INFORME DE HITO DE CONTROL
N° 05-2021-OCI/0209-SCC

**“ENTREGA, INSTALACIÓN Y OPERATIVIDAD DE LAS
PLANTAS DE OXÍGENO MEDICINAL A NIVEL NACIONAL, DE
ACUERDO AL CONVENIO DE COOPERACIÓN
INTERINSTITUCIONAL ENTRE EL MINISTERIO DE SALUD Y
LA UNIVERSIDAD NACIONAL DE INGENIERÍA, EN EL MARCO
DEL ESTADO DE EMERGENCIA NACIONAL POR EL
COVID-19”**

HITO DE CONTROL N° 02
**“INSTALACIÓN DE LAS PLANTAS DE OXIGENO MEDICINAL A
NIVEL NACIONAL”**

Foto n.º 1

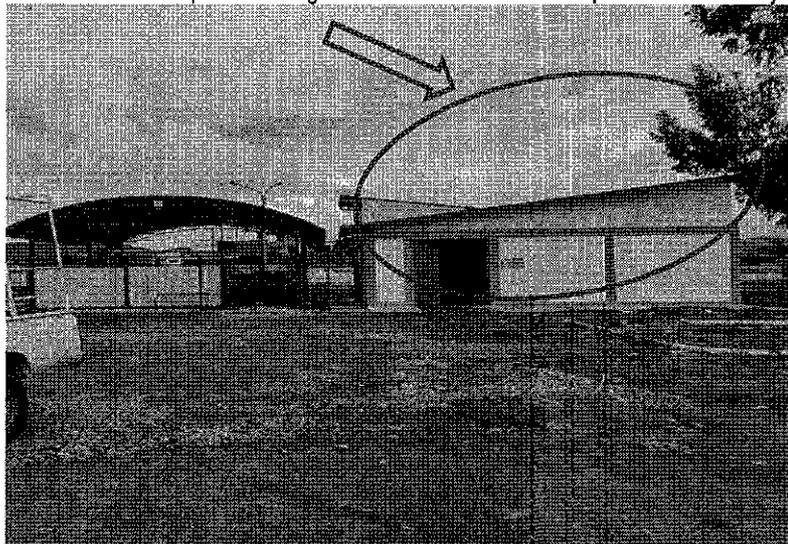
- La infraestructura donde se ubica la planta de oxígeno medicinal estacionaria del Hospital Domingo Olavegoya, no cuenta con un sistema de protección contra rayos, que permita proteger a las instalaciones electromecánicas, equipamiento sensible (compresor, secador y booster, generador PSA, regulador, entre otros) y al personal encargado del funcionamiento de posibles descargas atmosféricas y sobretensiones eléctricas que genera los rayos; lo cual perjudicaría la continuidad del abastecimiento y suministro de oxígeno, tal como se puede apreciar en la foto siguiente.

Infraestructura de la planta de oxígeno no cuenta con sistema de protección contra rayos

El numeral 6.2.4.1.3 de la Norma Técnica de Salud n.º 110-MINSA/DGIEM-V.01 establece que: "En las zonas donde existen descargas atmosféricas se debe suministrar un sistema de protección con pararrayos (...)", asimismo, el Código Nacional de Electricidad – Utilización, aprobado con Resolución Ministerial n.º 037-2006-MEM/DM y sus modificatorias y el Código Nacional de Electricidad (Suministro 2011) establecen que **los pararrayos deben ser instalados en lugares con frecuentes perturbaciones de tipo atmosférico**, además deben ser ubicados cerca al equipo a proteger, considerando la influencia de la altitud de la instalación, sistema de

Foto n.º 2

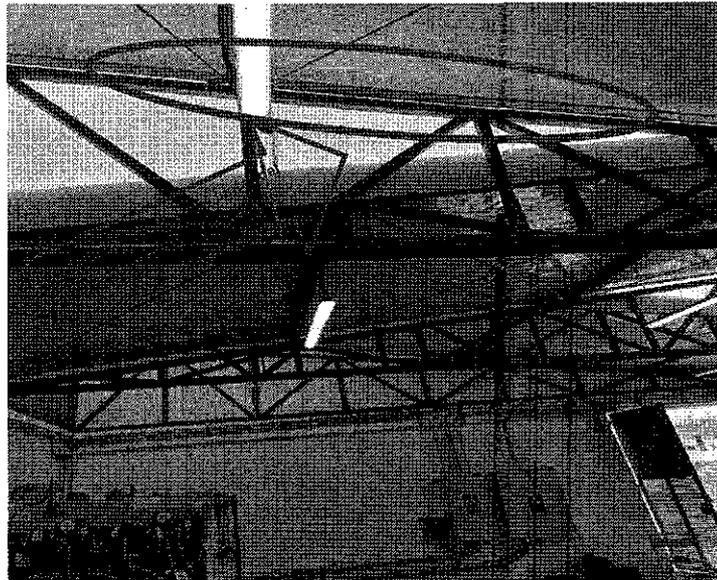
- El techo o la cubierta de la instalación del POM, no se encuentra sellado en las juntas del techo, originando que en el piso se acumule el agua proveniente de las lluvias, dicha situación podría causar daños del equipamiento (compresor, secador y booster, generador PSA, regulador, entre otros), accidentes por electrocución o contactos eléctricos a los trabajadores de dicha planta de oxígeno, al no haber considerado lo establecido en el numeral 6.2.1.9 de la Norma Técnica de Salud NTS N° 110-MINSA/DGIEM-V.01 indica: "(...)" *En localidades donde se presentan lluvias constantes, se debe considerar la magnitud de la precipitación pluvial para efecto del diseño de los techos y cubiertas. Asimismo, se debe tener en cuenta los microclimas existentes en cada región a fin de proponer un sistema de evacuación pluvial y canalización correspondiente*", la situación expuesta se aprecia en la siguiente foto:

Vista del techo donde se observa que las uniones no están selladas

Foto n.º 3

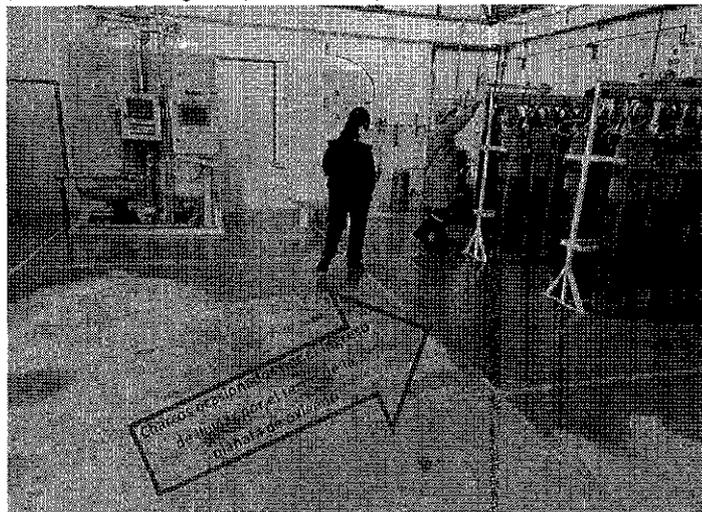
Vista del agua depositada en el piso del ambiente de la POM

Foto n.º 5

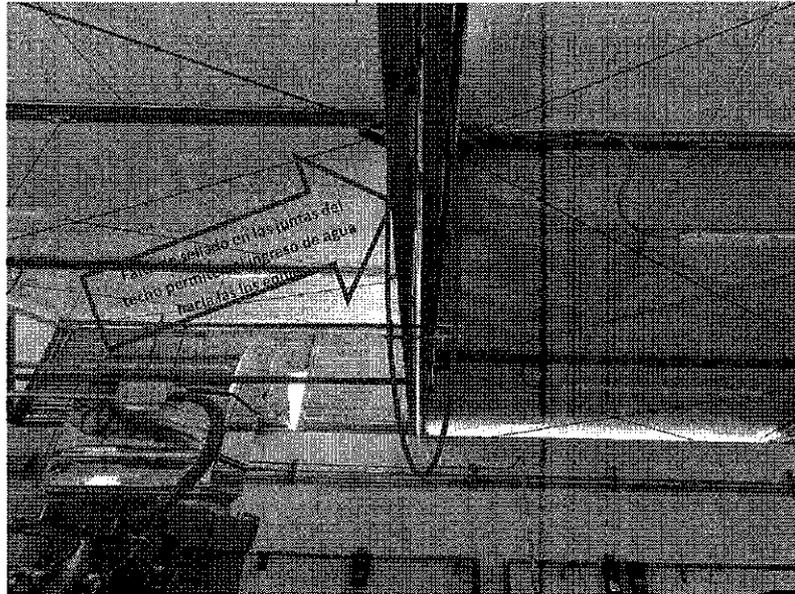
- El techo del ambiente donde se ubica la Planta de Oxígeno Medicinal, no se encuentra sellado en las juntas del techo, motivo por el cual se acumula agua en el piso donde se encuentra instalado la planta de oxígeno medicinal, provenientes de precipitaciones pluviales frecuentes en estos lugares; además, el Sr. Julio Cesar García Ruiz, encargado de la planta de oxígeno en aplicación del acta suscrita el 23 de febrero de 2021 manifiesta lo siguiente: "cuando llueve en la zona existe filtraciones en el techo de policarbonato por la abertura observada, filtración que se acumula en el piso y al no tener un nivel adecuado en el punto del sumidero se acumula agua pluvial", dicha situación podría causar daños del equipamiento (compresor, secador y llenado, generador PSA, regulador, entre otros), accidentes por electrocución o contactos eléctricos a los trabajadores de dicha planta, al respecto, el numeral 6.2.1.9 de la Norma Técnica de Salud NTS N° 110-MINSA/DGIEM-V.01 indica: "(...) En localidades donde se presentan lluvias constantes, se debe considerar la magnitud de la precipitación pluvial para efecto del diseño de los techos y cubiertas (...)", la situación expuesta se aprecia en la siguiente foto:

Vista del techo donde se observa que las uniones no están selladas

Foto n.º 6

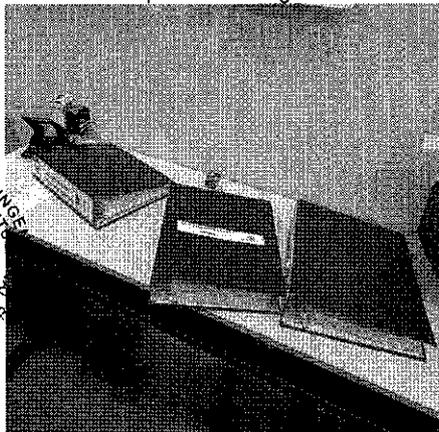
Al respecto, la Comisión de Control realizó una visita de inspección a las instalaciones del almacén del proyecto plantas de Oxígeno Medicinal de la Facultad de Ingeniería Mecánica de la UNI, con la finalidad tomar conocimiento del estado de entrega de los bienes por parte de la Empresa OXYMAT A/S, mediante orden de compra N.º 2135 de 15 de diciembre de 2020, de la empresa Atlas Copco Perú SAC con orden de compra N.º 2234 de 29 de diciembre de 2020 y otros proveedores, en el marco del convenio 085-2020/MINSA, suscrito el 30 de octubre de 2020; advirtiéndose, que el acervo documentario del almacén del proyecto plantas de Oxígeno Medicinal, no se encuentra actualizado ni tampoco clasificado,

Archivadores que contienen guías de remisión

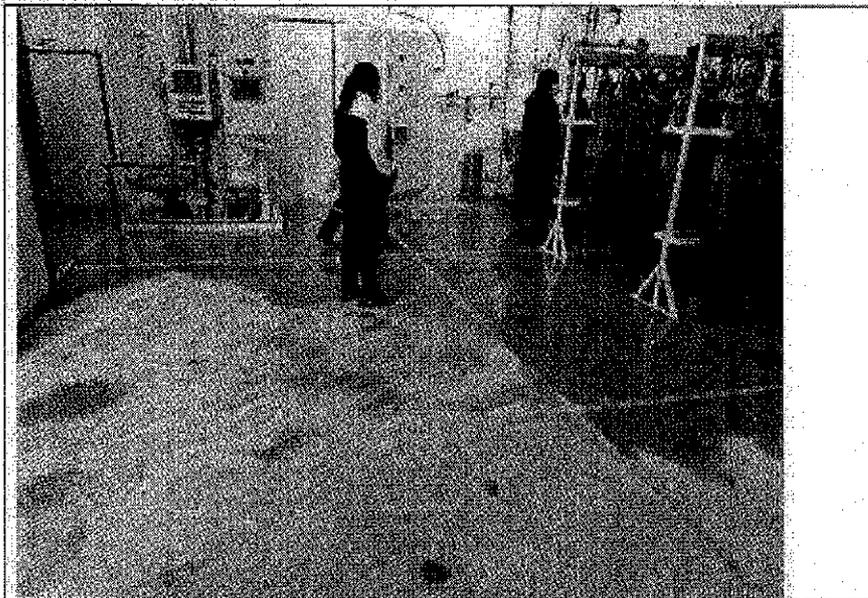
- Respecto al desagüe pluvial, se observa que las canaletas pluviales tienen bajantes que no se encuentran conectados, encontrándose expuestas.

- En el techo de policarbonato se observa en las uniones, falta de sellado, por lo que se observa oberturas.

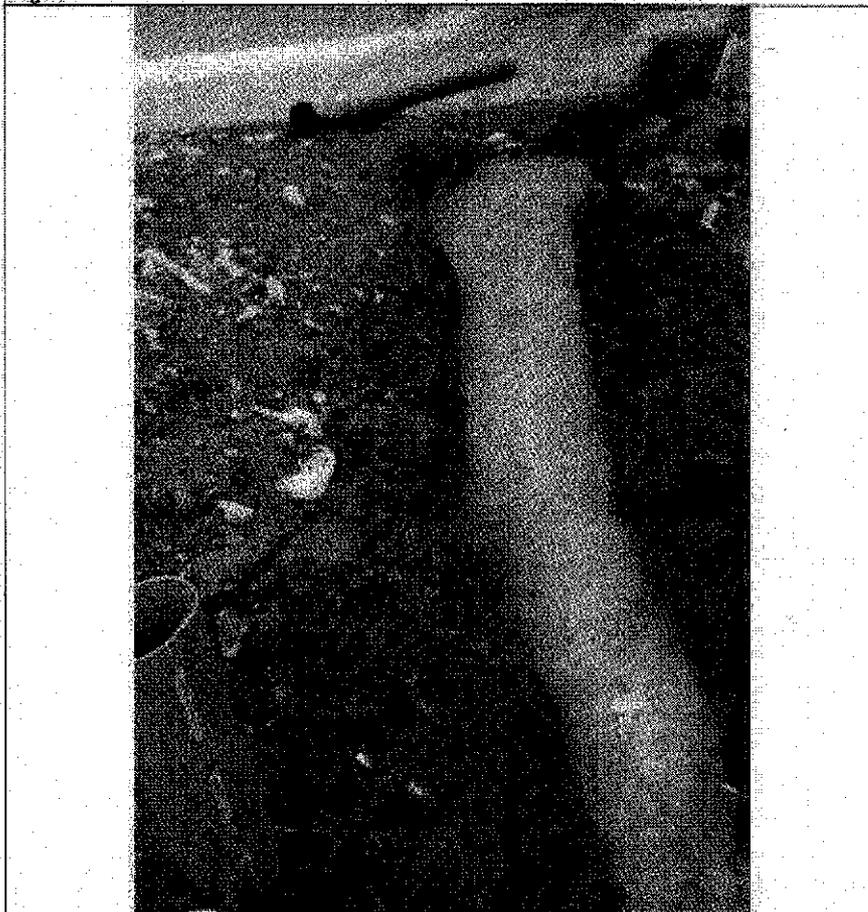
- Se observa en el piso de cemento acumulación de agua; además el sumidero se encuentra obstruido y el punto de salida no está conectado a ninguna red; tal como se observa en las imágenes siguientes:

Se observa que en el interior de la planta de oxígeno medicinal se encuentra acumulada agua

Se observa que la red del sumidero se encuentra obstruido con material de construcción.

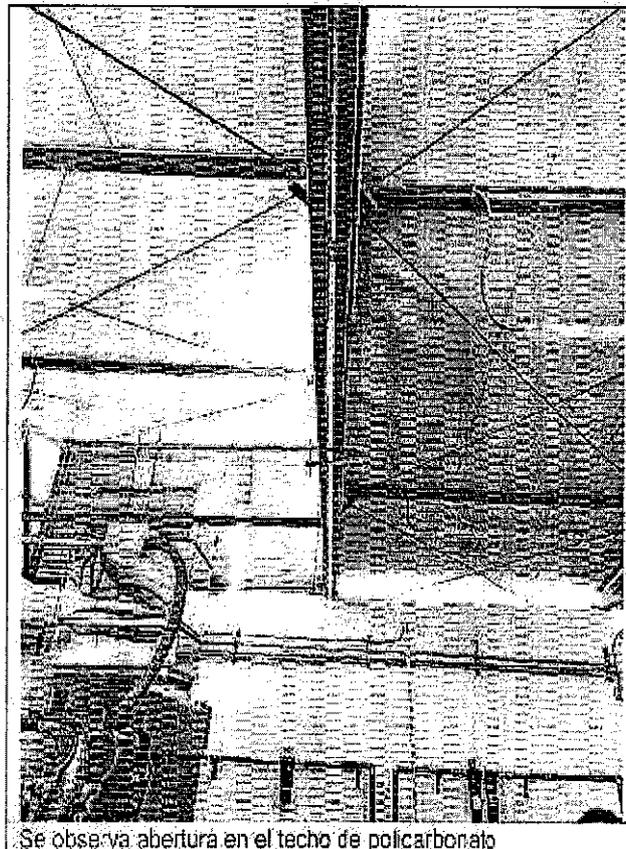
- Se observa en el techo de policarbonato una abertura, por lo se advierte falta de sellar las juntas; tal como se observa en la imagen siguiente:

Se observa abertura en el techo de policarbonato

El señor Julio César García Ruiz, encargado de la planta de oxígeno señala lo siguiente: cuando llueve en la zona existe filtraciones en el techo de policarbonato por la abertura observada, filtración que se acumula en el piso y al no tener un nivel adecuado en el punto del sumidero se acumula agua pluvial.
